חוות דעת מומחה
בית ***(חוו"ד נגדית)**

מהות הבדיקה: **חוות דעת נגדית** - בדיקת ליקויים הנטענים ע"י התובעים (הדיירים)
על פי חוות דעת הנדסית אשר נערכה ע"מ מהנדס *****(חוו"ד נגדית) בתאריך 2.4.2023

בתיק בימ"ש מחוזי-ת.א.-6728-02-24 *****(חוו"ד נגדית)

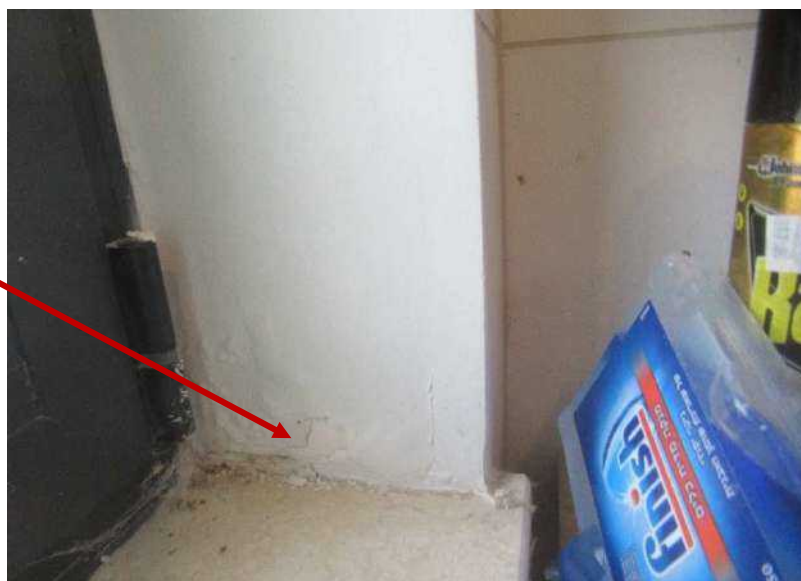
1.6. בחלקו התחתון של הגליף בחלון חדר הכביסה ניתן לראות חיבור לקוי בין פתח החלון לבן שיש אדן החלון. נוצרו סדקים, פגמים ונגרם נזק אסתטי. על הקבלן יש לתקן כנדרש.

התייחסותי: הטענה זוהתה.

דוגמא לתפר הפרדה כזה

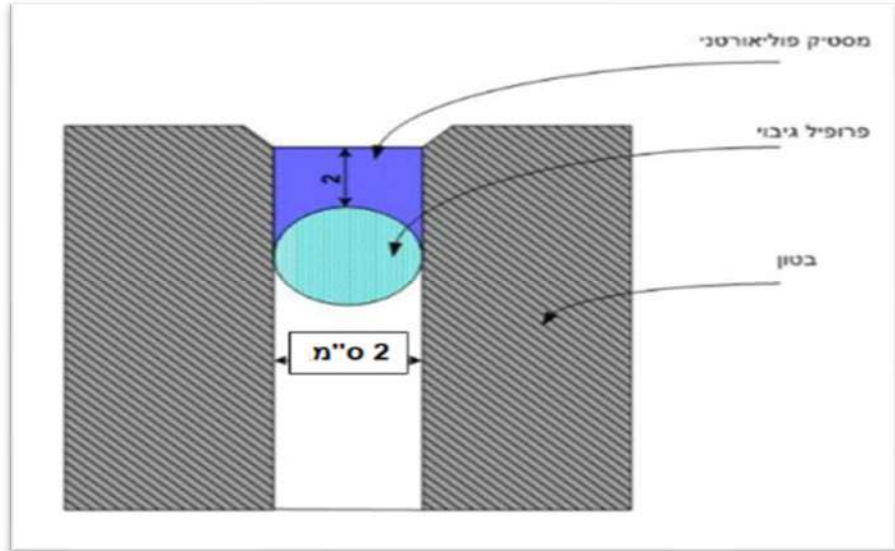
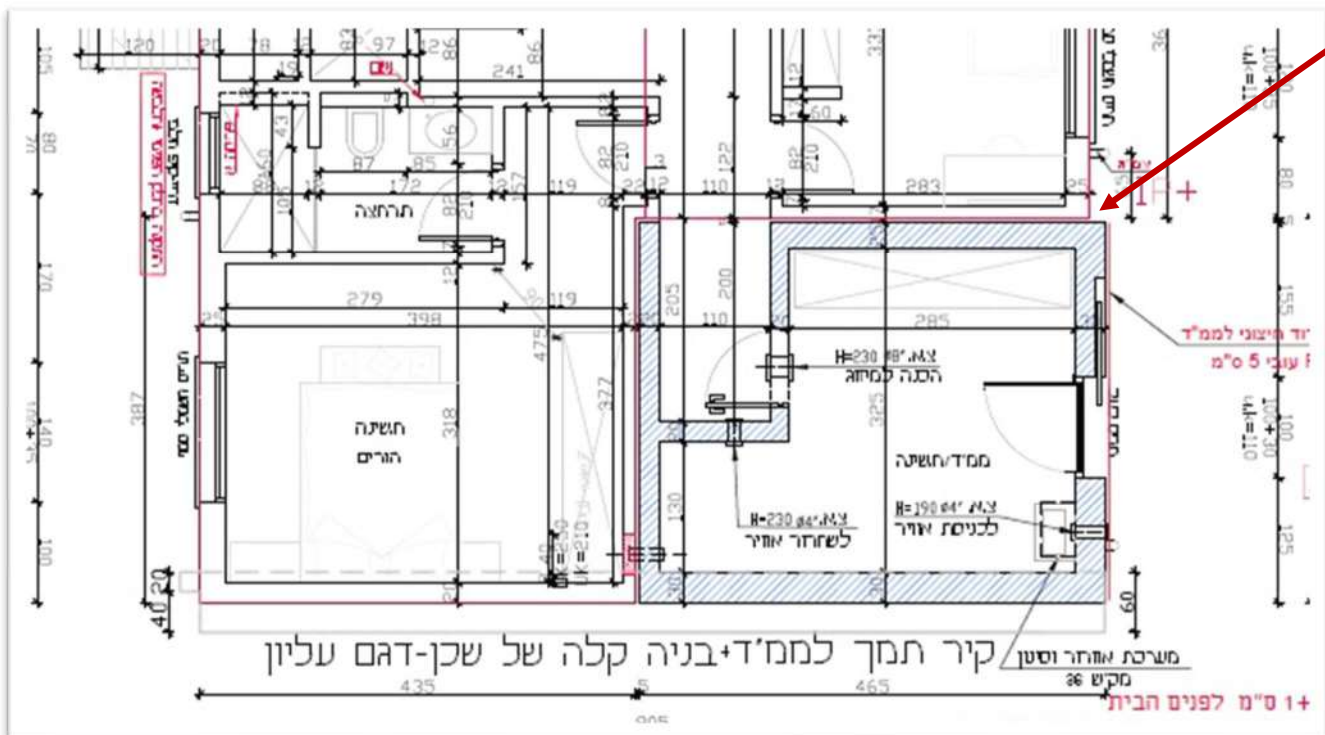
1.8. ניתן לראות התפרקות גבס והיווצרות סדקים קונסטרוקטיביים בחיבור הלקוי בין חדר הממ"ד למבנה עצמו. כמו כן, לא בוצע תפר התפשטות. בנוסף, מהתמונות בסעיף 2.1 (ליקויים ביסודות) ניתן לראות העמדה לא מפולסת של הקרוונים אשר לא עומדת על פני הכלונסאות, אלא רק על כמויות של פלטות לא מרותחות שגומרות להחלקת המבנה. בוצעה עבודה לקויה, **קיימת סכנת נפשות**. על הקבלן לתכנן ולבנות תפר התפשטות כנדרש בין הממ"ד למבנה, כולל תכנון וביצוע כלונסאות נוספות כנדרש לביצוע עבודות התפר. בסעיף הנ"ל מדובר אך ורק בעבודות זמניות של תיקוני סדקים בקירות, בתקרה וברצפה ועד לפירוק של כל המבנה לפי היתר של מבנה מסוכן הבנוי בניגוד להיתר.

1. הממ"ד הינו אלמנט מבטון מזויין שבוצע באתר בטרם הונף הבית הנייד ובטרם הוצב על היסודות.

2. המבנה הנייד הינו בנייה קלה ואילו הממ"ד הינו בטון מזויין.

3. על פי חוקי ההנדסה – במקרים אלו יש לבצע תפר התפשטות, "תפר הפרדה" בין הממ"ד ובין הבנייה הקלה.

תפר הפרדה כזה הינו בד"כ מרווח של כ-2 ס"מ כדי לאפשר לממ"ד ולקירות ה"קלים" ל"עבוד" בנפרד וכך למנוע סדיקה.

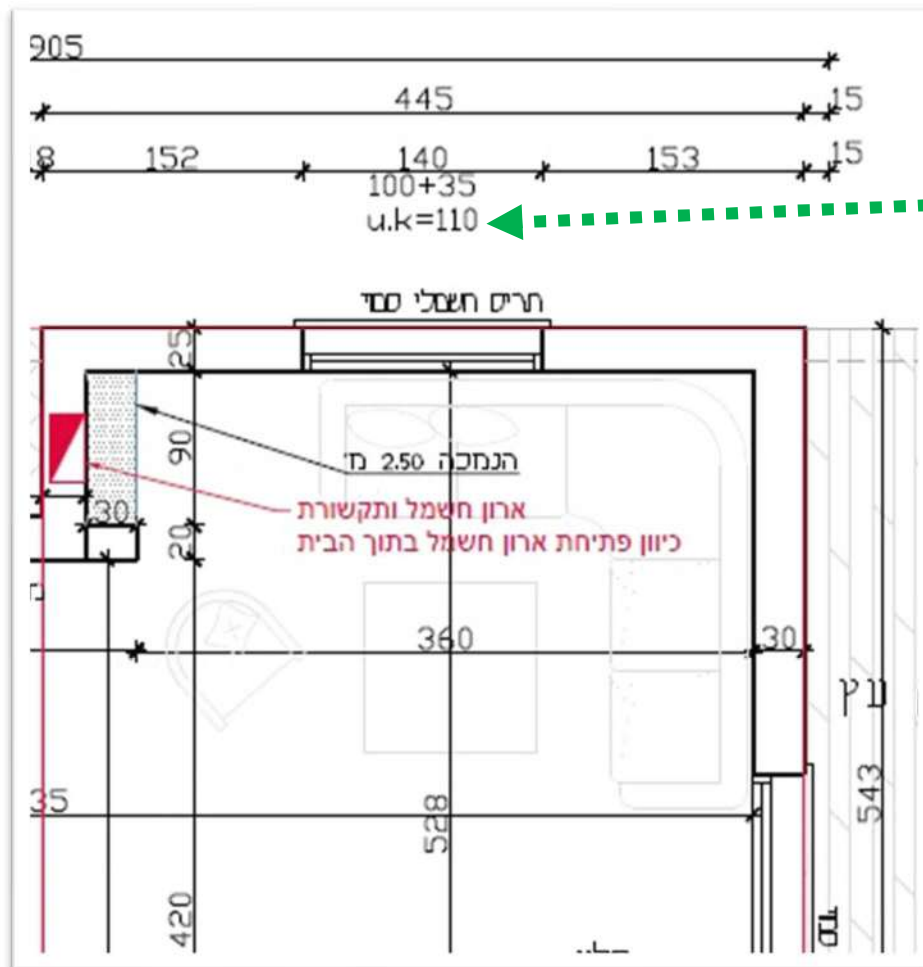
5.1. בהמשך לבדיקתי מצאתי אי-התאמה בין תכנית בקשה להיתר לבין המצב הקיים בחלון. לפי ההיתר UK אמור להיות 1.0 מ' ובפועל 1.13 מ'. קיימת סטיה של כ- 13 ס"מ ויותר מ- 2% מהמותר.

התייחסותי: ביום הסיור נמדד גובה תחתית חלון – 112 ס"מ – מידות גמר.
על פי התוכנית - מידת תחתית החלון – 110 ס"מ – מידות בנייה.
לכן אין ליקוי.
אחריות לליקוי: אין ליקוי.
